ÉTAPE 2
ADDENDA NO.1

OBJET : RENCONTRE AVEC LES FINALISTES

ADDENDA NO.2 - QUESTION ET RÉPONSE

ADDENDA NO.3 - QUESTION ET RÉPONSE

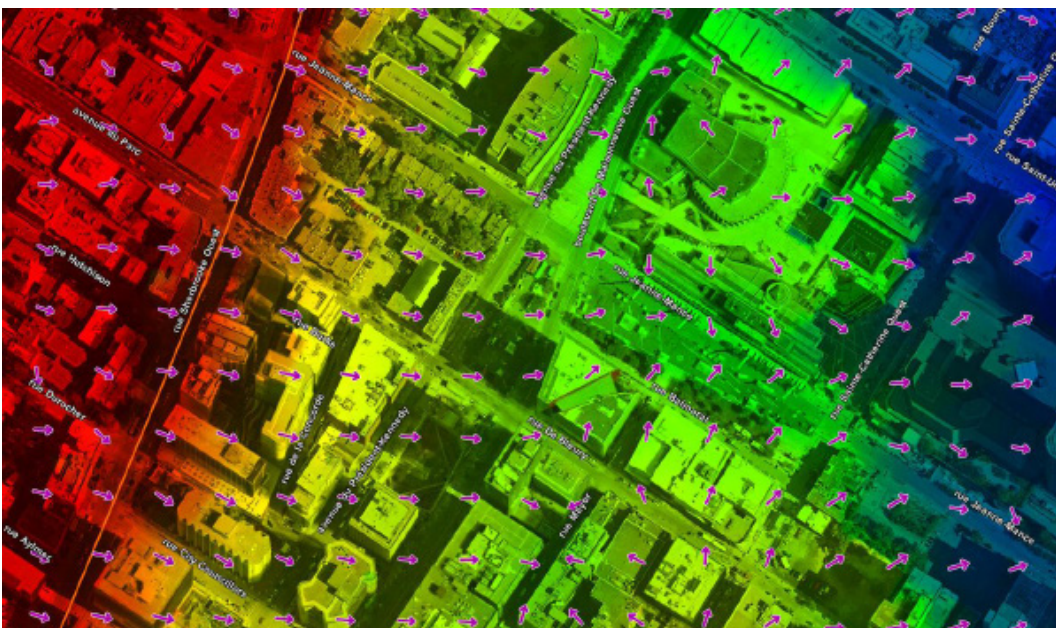
Q42: : Est-ce que la zone de cueillette des eaux pourrait-elle aller au-delà du périmètre de concours? Est-ce possible d'élargir le bassin de cueillette et ainsi déconnecter certaines chaussées du réseau de captation?

Le principe général d'élargir le périmètre de captation des eaux pluviales est une bonne avenue à explorer.

Le cadre réglementaire 20-030 (Règlement sur les branchements des réseaux d'aqueduc et d'égout publics et sur la gestion des eaux pluviales) est disponible dans le fichier .zip

Ce règlement présente des normes minimums à respecter et s'applique aux lots de 1000 mètres carrés et plus.

Les deux cartes ici-bas illustrent la topographie de la zone autour du terrain no.66.

La « carte no. 1 Cuvette » indique qu'il n'y a pas d'enjeu de cuvette (point bas d'accumulations d'eau) dans le périmètre immédiat, sauf sur la rue Mayor. Il ne faut pas se fier à la cuvette qui apparaît à l'endroit du bâtiment de l'Office national du film du Canada. L'illustration de la cuvette à cet endroit est probablement due au décalage entre les dates de la prise des données topographique et de la prise plus récente de la photo satellite avec la construction du nouveau bâtiment.

La « carte no. 2 Écoulement » indique le sens général d'écoulement des eaux selon la topographie. Évidemment, dans la réalité, l'écoulement des eaux dépend des obstacles au sol (par exemple les trottoirs).
